Wielobranżowy projekt budowlany i wykonawczy opracowany w okresie 2008-2010 przez pracownię Portal - pp sp. z ograniczoną odpowiedzialnością spk. Zmiany w zakresie opisanym na rysunkach i w opisie wprowadzone we wrześniu 2012.

KOMPLEKS ZABUDOWY USŁUGOWEJ NA POTRZEBY SZCZECIŃSKIEGO PARKU NAUKOWO-TECHNOLOGICZNEGO PRZY UL. NIEMIERYŃSKIEJ W SZCZECINIE

RZUT I PIĘTRA - zmiany
architektura 1:100
branża: skala: A2z
P.B. Szczecin, maj 2012r
faz: data: zmiany, sierpień/wrzesień 2012r

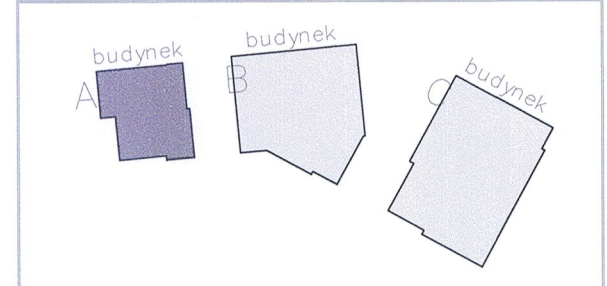
- zakres zmian zleconych przez inwestora
- zakres zmian wprowadzonych po konsultacjach z rzeczoznawcami ds.ppoż

- Zwiększenie wysokości drzwi w serwerowni (oraz na trasie od wejścia do budynku, do pomieszczeń technicznych) do 250cm w świetle:
- drzwi D 11a – skrzydło drzwiowe 200cm + uchylne naswietle 50cm (bez poprzeczki pomiędzy drzwiami a naswietlem)
- drzwi D 12 – podwyższone do 250cm
- wprowadzenie uchylnego naswietla w drzwiach do serwerowni (D 35) + zmiana szerokości drzwi w świetle na 120cm
- wprowadzenie uchylnego naswietla w drzwiach zewnętrznych do budynku A i do magazynu sprzętu (Dz1a)

- Rezygnacja z drzwi z magazynu sprzętu do holu głównego (D27).
- Dodatkowe drzwi pomiędzy magazynem sprzętu a palarnią (D 23b).
- Wprowadzenie uchylnego naswietla w drzwiach palarni (D 23a) + przesunięcie drzwi w kierunku osi korytarza.

- Zmiana szerokości w świetle (na 130cm) i materiału (z aluminium na stal) drzwi D 28
- Zmiana wysokości okien pomiędzy korytarzem a pomieszczeniami serwerowni (Ow1) na 250cm.

- Zmiana szerokości w świetle (na 130cm) i materiału (z aluminium na stal) oraz dodatkowo wprowadzenie uchylnego naswietla do drzwi D 28a (z przedsonka klatki schodowej na korytarz na I piętrze)

- Zmiana drzwi D30a (drzwi do przyszłej serwerowni na I piętrze) na drzwi D 35 (z uchylnym naswietlem i odpornością EI 60)
- Dwa dodatkowe pionowy wod.-kan (woda + odpływ z umywalki)

- Korekta układu pomieszczeń 2.05 i 2.06 (zmiana pom. gospodarczego 2.05 na łazienkę z natryskiem)
- Zmiana wpustów dachowych na podgrzewane (typu SITA TRENDY lub równoważne).
